ARGUMENTE FÜR EINEN THEATERPLATZ

ARGUMENTE FÜR EIN NEUES THEATER

ANMERKUNGEN UND FRAGEN ZUR TESTPLANUNG ÜBER EIN NEUES THEATER

RAUMPROGRAMM – MASS ALLER DINGE?

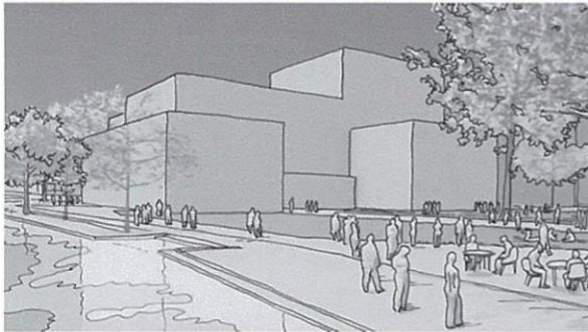
Wie lässt sich ableiten, dass das heutige Luzerner Theater „wegen seines Eigen- und seines Situationswertes im Rahmen eines bescheidenen Anbaues umnutzbar, aber nicht abbrechbar“ sei, wie dies Dr. A. Meyer feststellt?

Droht nach der Vielzahl bisheriger Veränderungen und einem erneuten massiven Umbau sowie einer Erweiterung dem Theaterbau nicht eher der endgültige Verlust seiner „Identität“?

Wird mit einer geschlossenen Bauzeile entlang der Reuss nicht die ursprüngliche Abgrenzung der historischen Kleinstadt gegenüber der Neustadt - spürbar am Verlauf der ehemaligen Stadtbefestigung- an entscheidender Stelle unkenntlich gemacht?

Sind mit der Lösung „Umbau und Erweiterung“ die wesentlichen Voraussetzungen für einen funktionierenden zeitgemässen Theaterbetrieb gewährleistet?

Team Bosshard & Luchsinger Architekten AG:

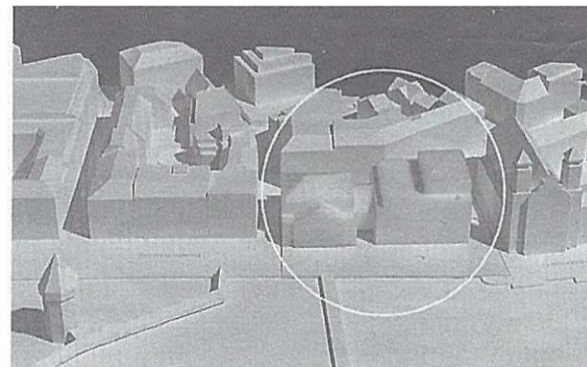
Die Situierung eines neuen Theaters angrenzend an die Seitenfassade der Jesuitenkirche und der Ansatz eines Platzes östlich des geplanten Neubaus bilden unter Beachtung der historischen Situation gute Voraussetzungen für eine städtebauliche Einfügung, die jedoch eine deutliche Reduktion des Volumens bzw. eine Straffung der Raumprogrammes voraussetzen.
